Bilag 11

Supplerende høring Tillæg 1 til Lokalplan Nuuks Plads Metrostationsplads Foreslåede ændringer efter den offentlige høring

Som følge af den offentlige høring foreslås en række ændringer.

Placering af port, § 6, stk. 2 c)

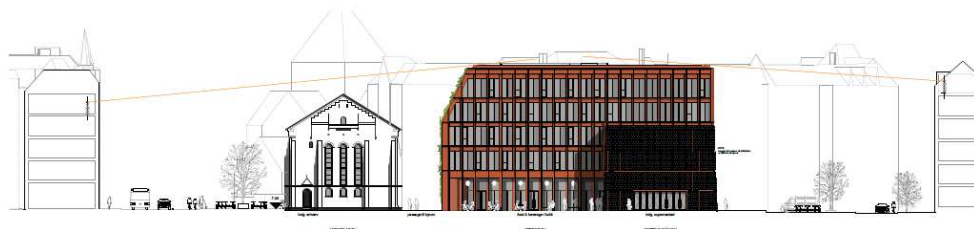
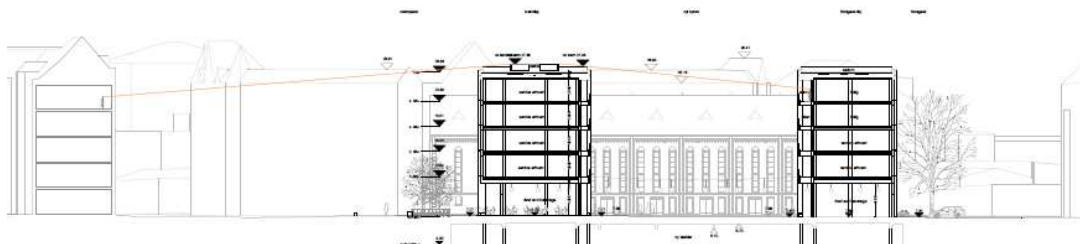
Bygherre ønsker et felt for placering af port. Porten ønskes flyttet væk fra Koppels bygning. Et felt fremfor en eksakt placering skaber større fleksibilitet. Portens bredde ønskes angivet til min. 1,4 m.

Forvaltningen medgiver, at et felt fremfor en eksakt placering (det skraverede felt) skaber større fleksibilitet.

- § 6, stk. 2. Bebyggelsens placering
c) "Porte og passager skal placeres, som vist på tegning 5c. **Portrum skal have en bredde på min. 1,4 m i lige linje. Der må ikke være barrierer som cykelstativer og andet mellem Florsgade og det indre byrum.**"
- Lokalplantegninger tilrettes
Tegning 2a - Anvendelse.
-Markering af gråt felt for anden anvendelse udvides.
Tegning 5c - Porte og passager og Tegning 6a - Ydre fremtræden
-Der angives et felt.
- Redegørelsen
-Konsekvensrettes bl.a. illustrationsplan og vignet af trafikforhold (se ovenfor pkt. 'Bilparkering')

Facader mod byrum

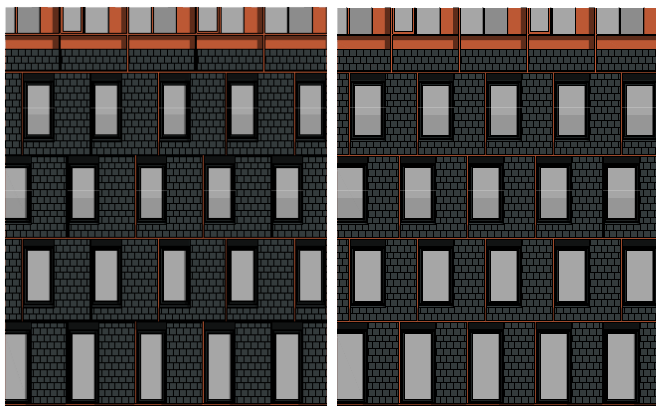
Bygherre ønsker større åbenhed i stueetagens facade mod byrum (facade h på lokalplantegning 6a) i modulets fulde bredde i 1-2 etage (dobbelthøj) på i alt 13,5 m, hver etage for sig.

Bygherre ønsker også, at min. bredde ændres for sideindgang til supermarkedet fra 4 m til 4,5 m, så det går op med modulmålet på 2x2,25 m.

Forvaltningen vurderer, at forslaget om de større åbninger i stueetagen mod byrummet vil skabe en bedre sammenhæng mellem byrummet og bygningens funktioner i de to etager. Med de større vinduesfelter fremfor mange små felter fremhæves massiviteten. Forslaget om en mindre justering af bredde for sideindgang til supermarked, forekommer indlysende, så der muliggøres at indgangspartiet passer med modulmålet. Følgende ændringer foreslås:

- § 7, stk. 1. Bevaringsværdig bebyggelse
j) "....Langs facade h kan huller til vinduer, døre og franske altaner være **Dog kan der mod byrum på 1. etage (stueetage) og 2. etage laves større huller i modulets bredde, i alt maks. 13,5 m hver etage for sig.** Langs facade h kan der mod facadestykket mod metroforpladsen laves et større hul i stueetagen på maks. ~~4,0 m~~ **4,5 m** i bredden, der skal være trukket min. 1,6 m væk fra hjørnet."
- Redegørelse
-Redegørelsen konsekvensrettessom følge af ændringen.

Indre byrum, § 8, stk. 5

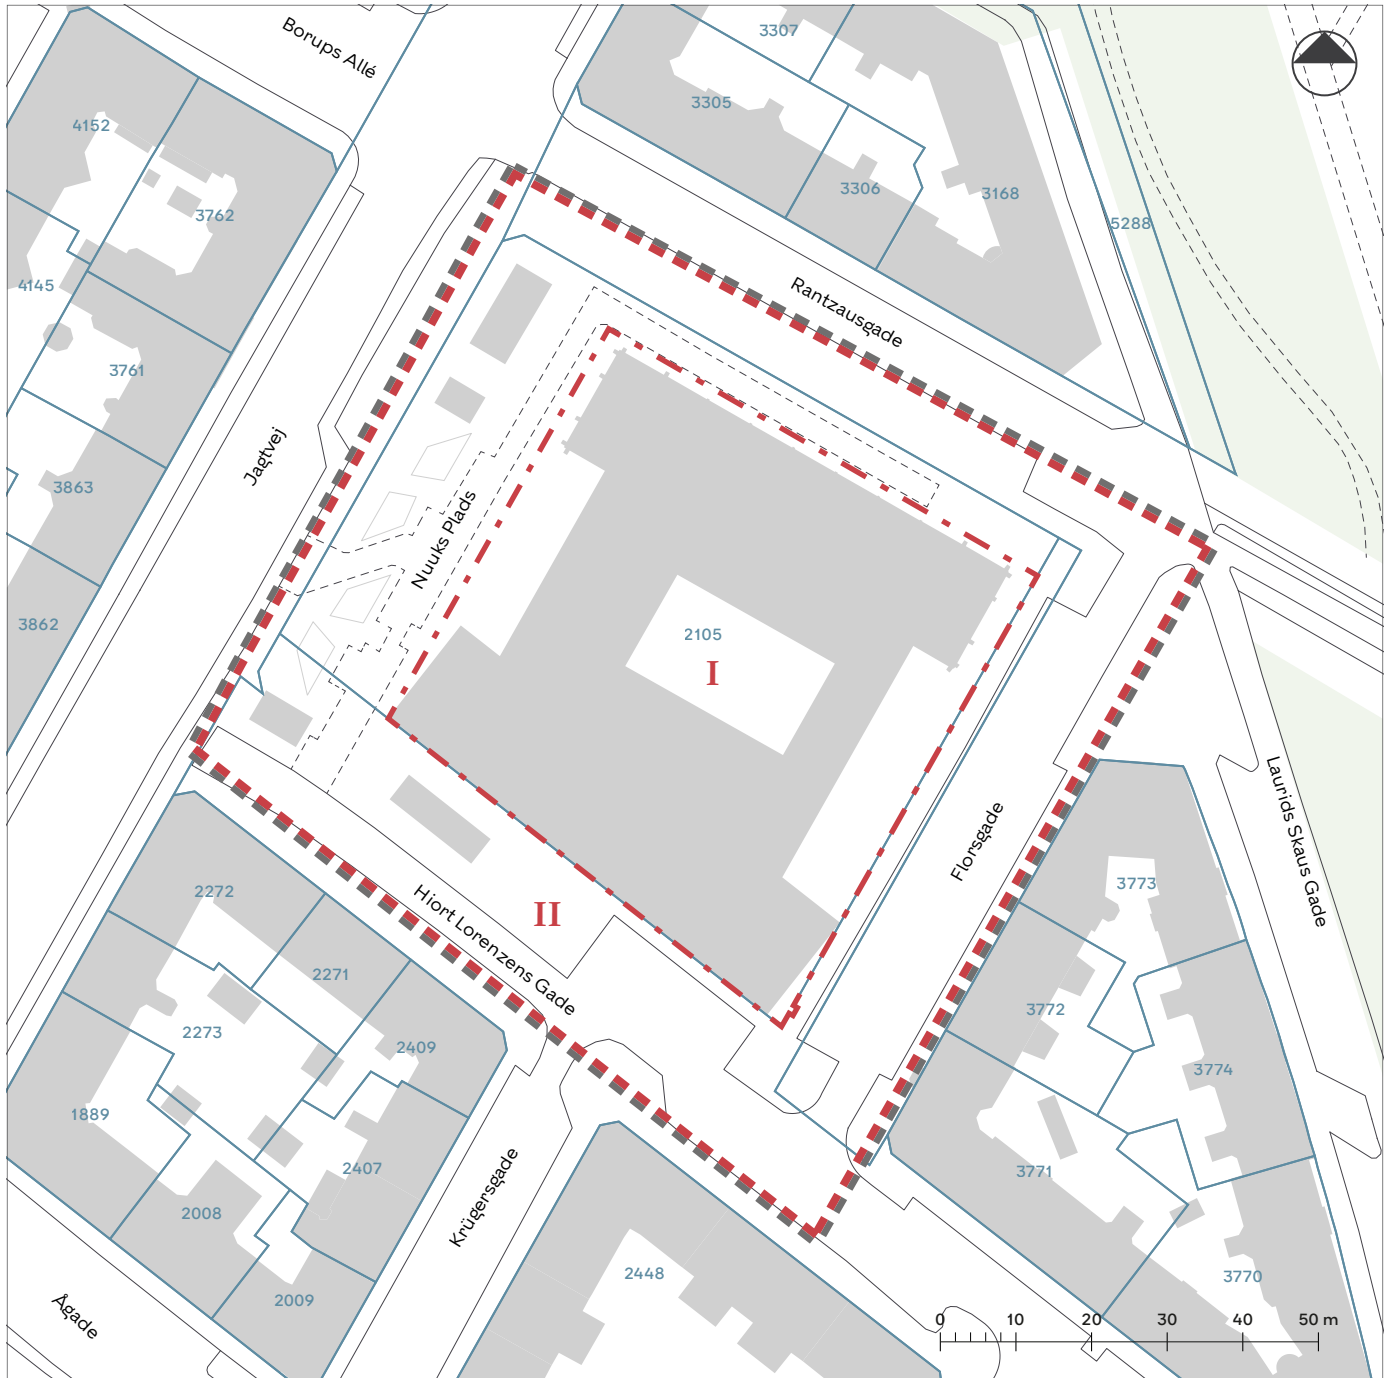
Bygherre ønsker, at der inden for et felt i det indre byrum kan anvendes belægninger i stål og beton i tillæg til natursten dog maksimalt i 20% af belægningen, og at der kan placeres et vandelement med en diameter på 7 m og i materialerne beton, natursten og stål.

Forvaltningen er enig i, at der i det indre byrum, inden for et angivet felt, også kan anvendes belægninger i stål i tillæg til natursten. Forvaltningen har vurderet, at beton adskiller sig fra de materialer, som anvendes som belægning på metroforpladsen. Forvaltningen finder det positivt, at der ønskes et vandelement på pladsen, men vurderer, at et vandelement med en diameter på 7 m bliver et for stort element til det relativt lille byrum. I stedet for en diameter på 7 m foreslås, at der angives et volumen, så der er større fleksibilitet i udformningen. Følgende ændringer foreslås:

- § 8, stk. 5. Byrum
 "Det på tegning 7a viste areal skal være befæstet med granit med ledelinjer i bordursten. **Indenfor det på tegningen angivne felt med stiplede linje kan der også anvendes stål som del af belægningen, dog samlet maks. 20% af feltet.** Som vist på tegning 7a, skal der være en sti, som friholder arealet til passage i byrummet i en bredde på 3 m. **Der kan etableres et vandelement i det på tegning 7a viste felt med stiplede linje. Vandelementet kan maks. være 25 m² og maks. være 2 m i højden, 5 m i bredden og 5 m i længden eller ved cirkulær udformning maks. være 5,5 m i diameter. Vandelementet skal være i beton, natursten og/eller stål."**
- Lokalplantegninger
 Tegning 7a - Byrum
 -Der angives et felt for byrumsindretning.

Tegning 1 · Områdeafgrænsning

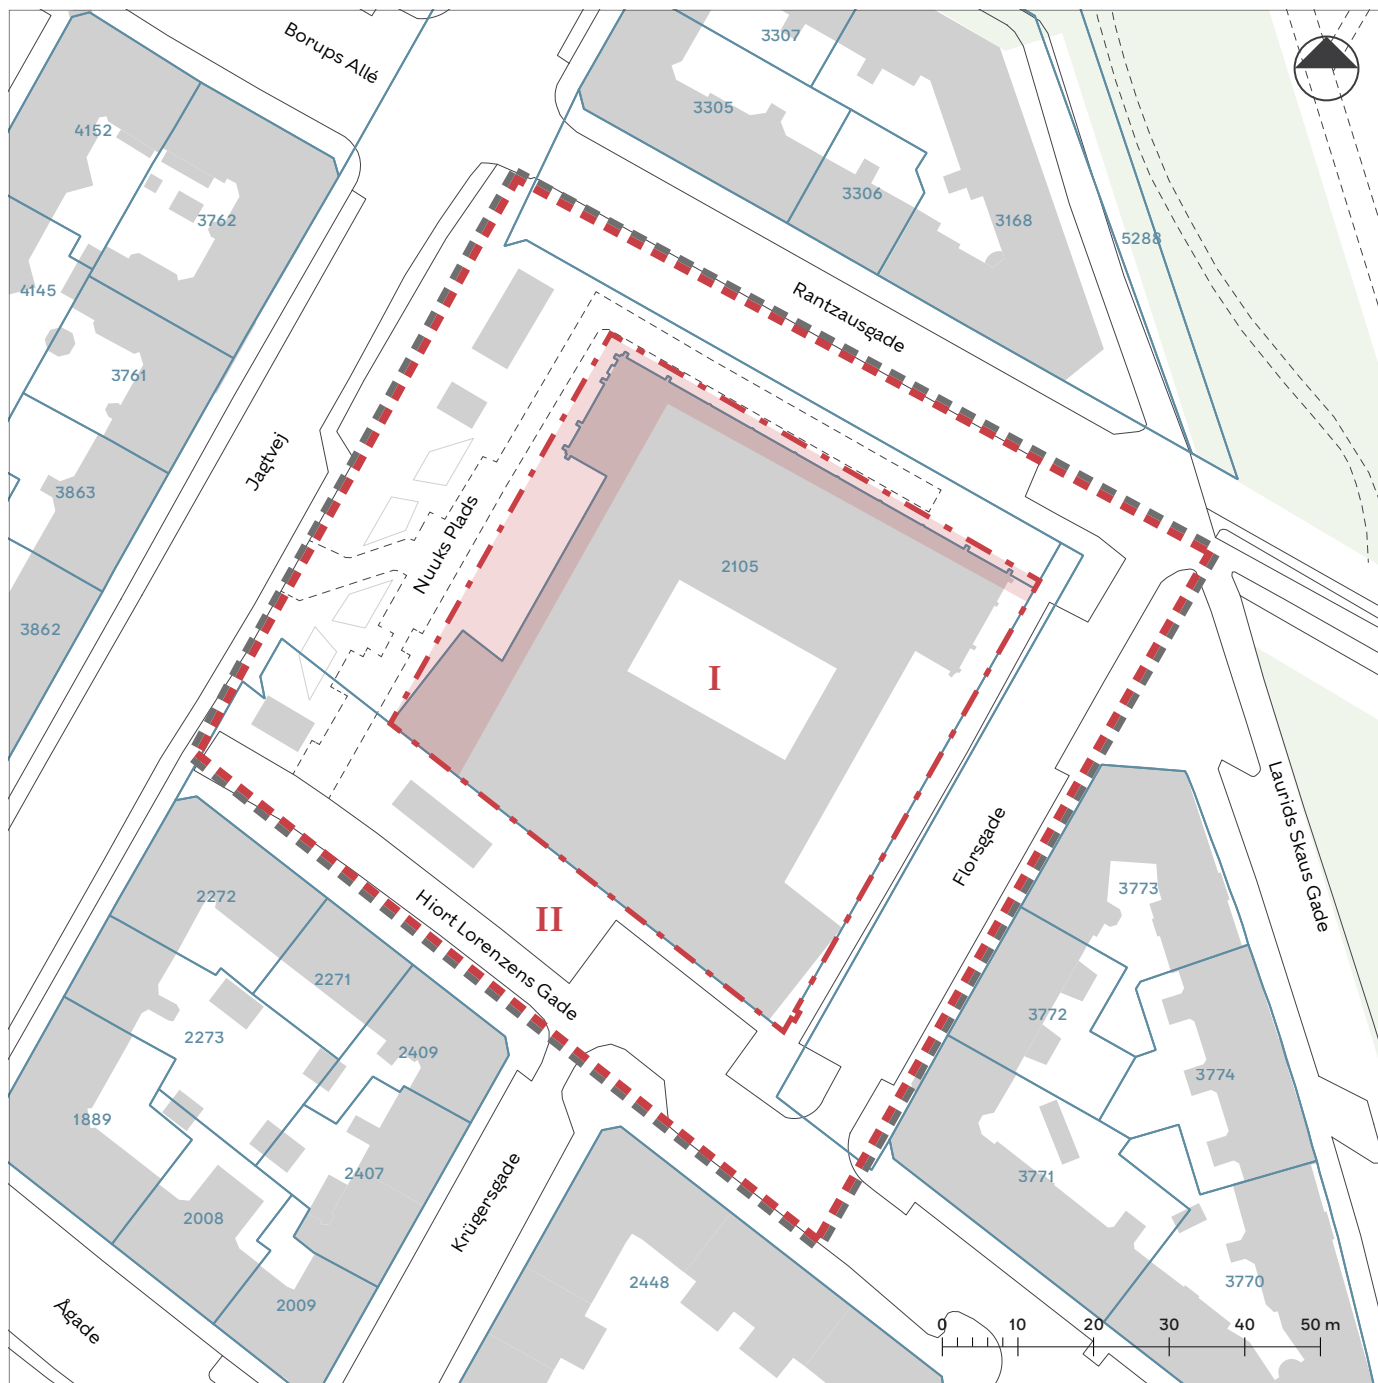
Forvaltningen er blevet opmærksom på, at der er gennemført matrikulære ændringer af matr.nr. 2105 mod metrostationspladsen. Ændringer fremgår af tegning 1 - Områdefgrænsning, hvor ændringen er markeret. På tegning 3 er vejlinjen ændret. Ændringen er konsekvensrettet på øvrige tegninger. § 4, stk. 1. Vejlinjer justeres som anført: ~~Mod Jagtvej, Rantzausgade, Florsgade og Hiort Lorensens Gade opretholdes de eksisterende vejlinjer, jf. tegning 3.~~

Tegning 2a · **Anvendelse i stueetagen (1. etage)**

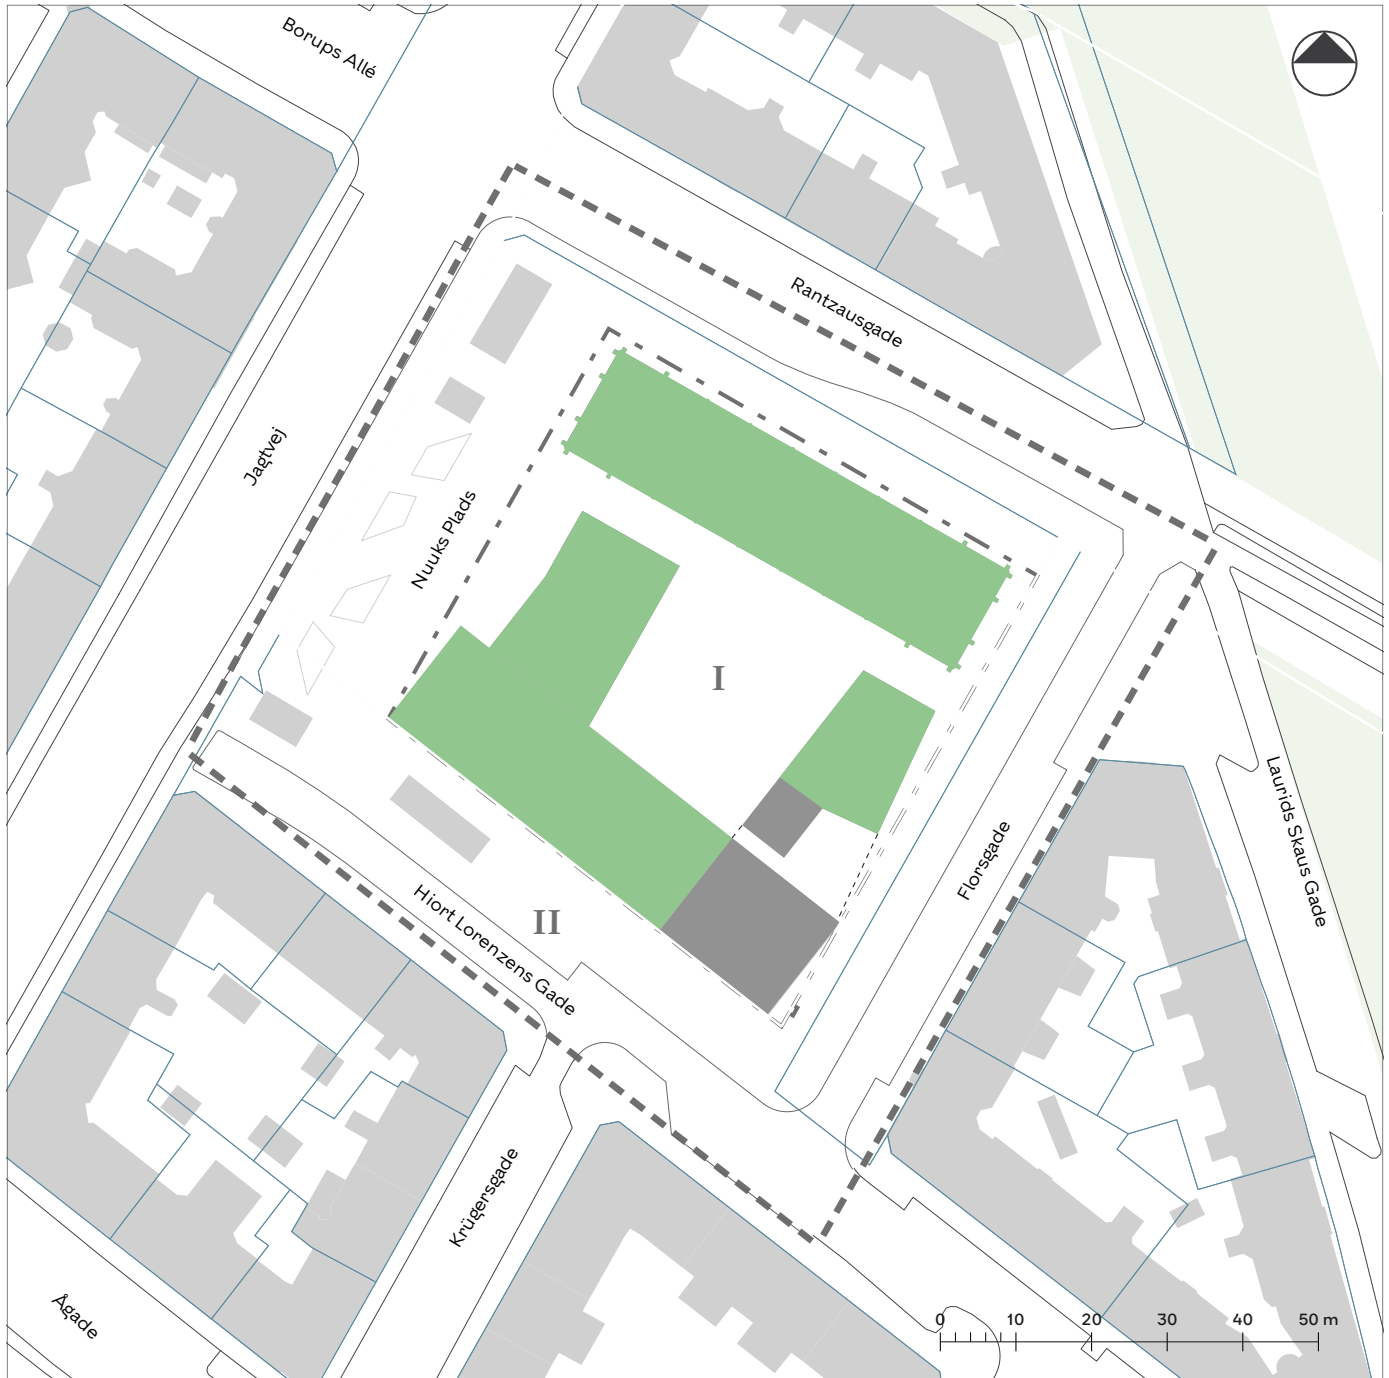
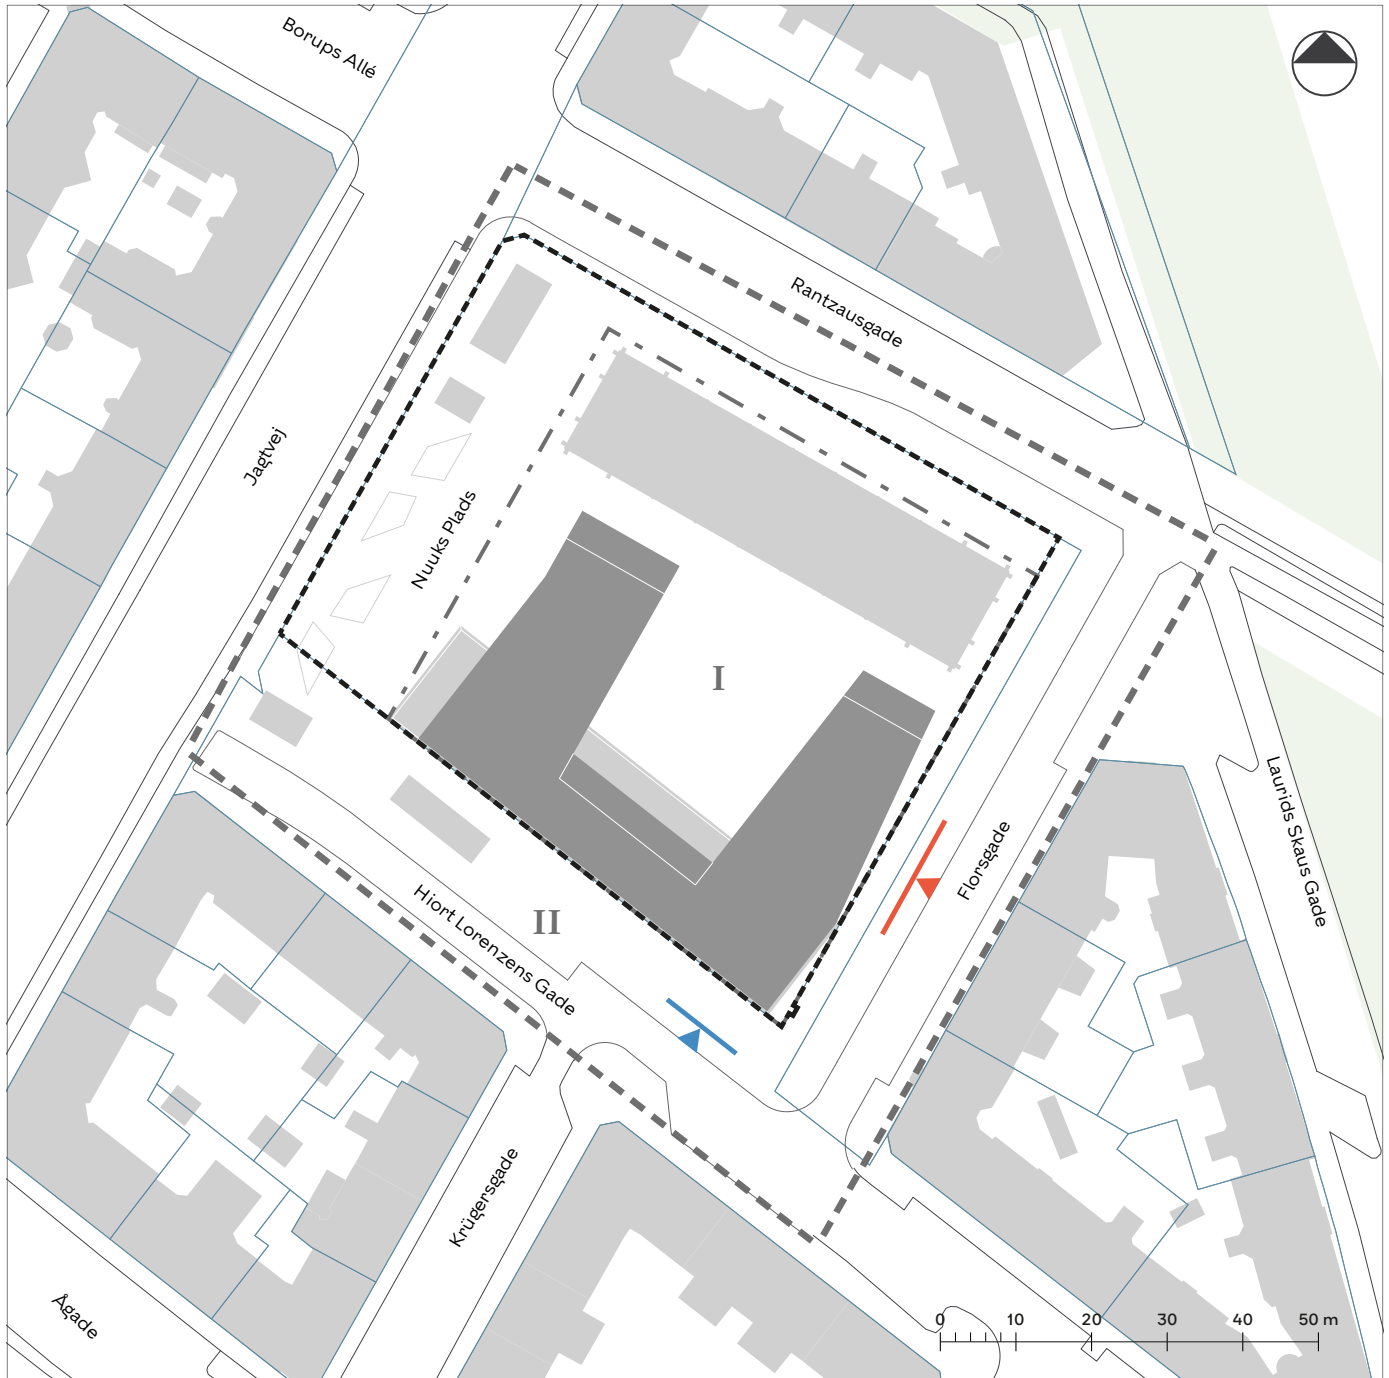
- Lokalplantegninger tilrettes
Tegning 2a - Anvendelse i stueetagen (1. etage)
-Markeringer for publikumsorienterede erhverv justeres.
- § 7, stk.1. Bevaringsværdig bebyggelse
